Kastalagerði 4

Umsögn um byggingarleyfisumsókn

Umsögn skipulagsfulltrúa

Mynd 2 Innsend hönnunargögn, dags 4.febrúar 2026

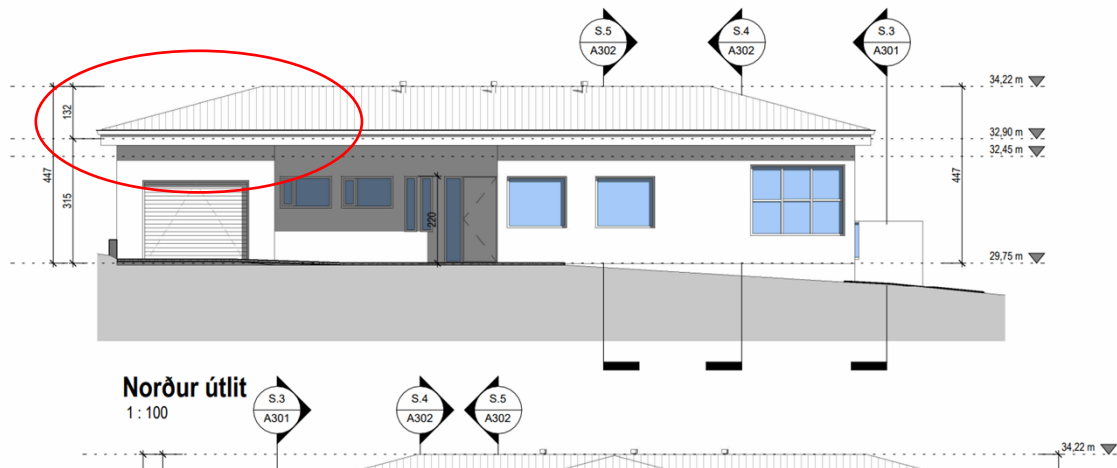
Sótt er um að framlengja valmaðak yfir bílskúr og hækka vegg bílskúrsins að nýju þaki. Breytingin hefur ekki í för með sér aukið byggingarmagn og nýtingarhlutfall helst óbreytt.

Framlenging á þaki yfir bílskúr hefur ekki áhrif á nýtingarhlutfall lóðarinnar og samræmist rammaákvæðum aðalskipulags, þar sem þakhækkun er innan hæðar aðliggjandi byggðar.

Ekki eru gerðar athugasemdir við byggingarleyfisumsókn verði grenndarkynnt.
